INFORME DE HITO DE CONTROL
N° 091-2023-OCI/0344-SCC

**PROYECTO “MEJORAMIENTO Y AMPLIACIÓN DE LOS
SERVICIOS DE PROTECCIÓN COSTERA CONTRA
INUNDACIONES Y EROSIONES EN EL PP.JJ. FLORIDA
BAJA Y PP.JJ. FLORIDA ALTA, DISTRITO DE CHIMBOTE
– PROVINCIA DE SANTA – DEPARTAMENTO DE
ANCASH”**

HITO DE CONTROL N° 1 – EXPEDIENTE TÉCNICO

IMAGEN N°1
SECCIÓN TÍPICA PROTECCIÓN COSTERA

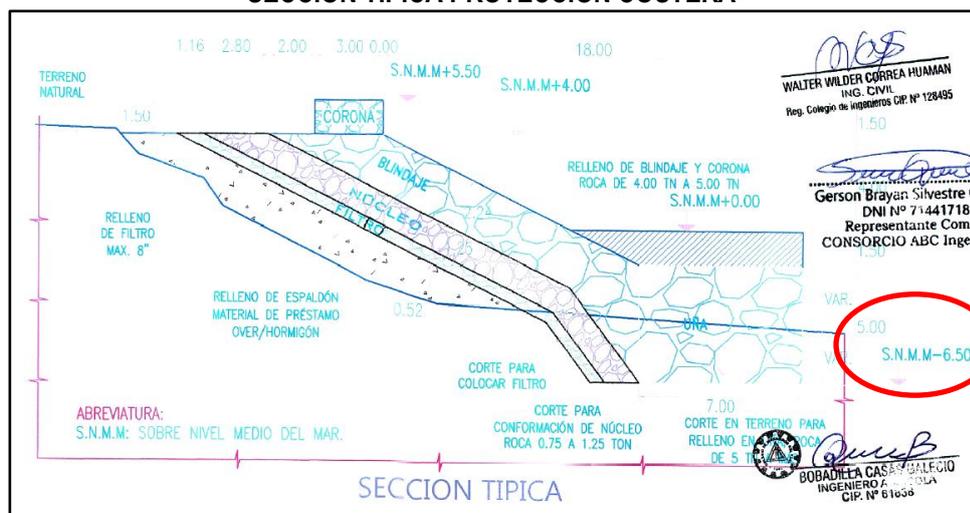
Es preciso señalar que, el estudio de suelos realizado con exploraciones a 1.50m. no describe la realidad del suelo ni se ajusta a lo establecido en la norma E.050m para suelos potencialmente licuables¹³, más aún que el diseño presentado en el expediente presenta estructuras de uñas con profundidad de hasta - 6.50m. s.n.m.m., tal como se muestra en el siguiente detalle:

En consecuencia, ante la falta de un estudio de suelos que contenga la información geotécnica necesaria del suelo, no permitirá que se realice el diseño de la estructura tomando en cuenta el comportamiento de esta ante las solicitaciones estáticas y dinámicas, como los efectos de sismos para la determinación de la capacidad portante y sus respuestas ante estos, teniendo en cuenta que la licuación de suelos reduciría la capacidad de carga y rigidez del suelo, así como el posible colapso de la estructura

IMAGEN N° 2
CANTERAS CONSIDERADAS EN EL EXPEDIENTE TÉCNICO

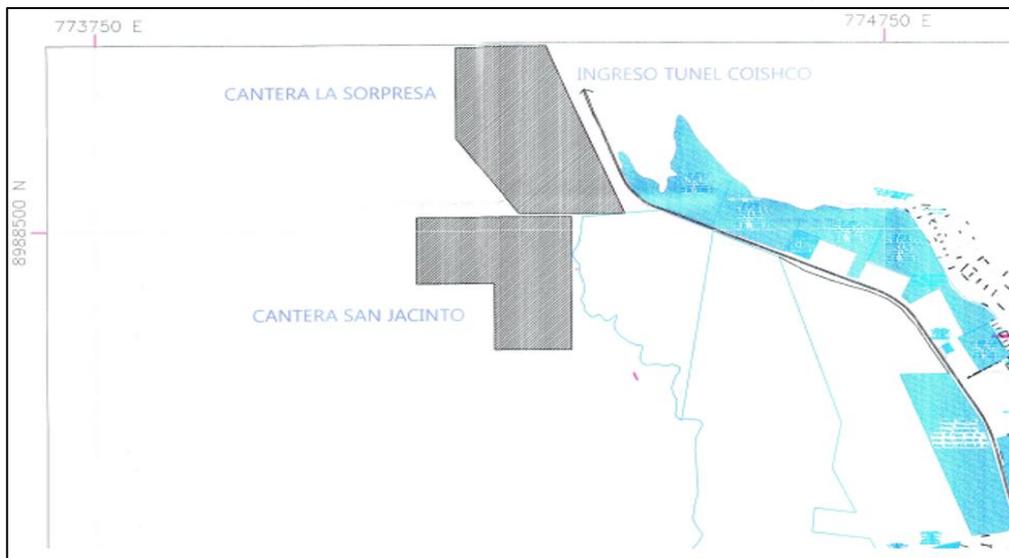
De la revisión del expediente técnico aprobado, se evidencia que el Plano: Ubicación de canteras, lámina U-02, indica que las canteras proyectadas para la ejecución de la obra serán: Cantera la Sorpresa y Cantera San Jacinto.

Al respecto, en los planos del expediente técnico aprobado se contempla el uso de la cantera Sorpresa y San Jacinto; sin embargo, en el estudio de calidad de materiales se considera la Cantera Tangay y San Jacinto; es decir, hay incongruencias entre lo indicado en los documentos en mención.

Cabe precisar que, el estudio de la calidad para los materiales que se van a utilizar como agregados pétreos, solo se ha realizado a los agregados de las canteras de Tangay y San Jacinto; sin contemplar la cantera Sorpresa, la cual se menciona en los planos; por lo tanto, la información del expediente técnico aprobado, estaría incompleta. La cantera sorpresa esta considera por el proyectista; sin embargo, al no presentar ensayos de la calidad de los materiales, podría generar que ante la necesidad de extracción del volumen y material que se requiera de dicha cantera no se pueda
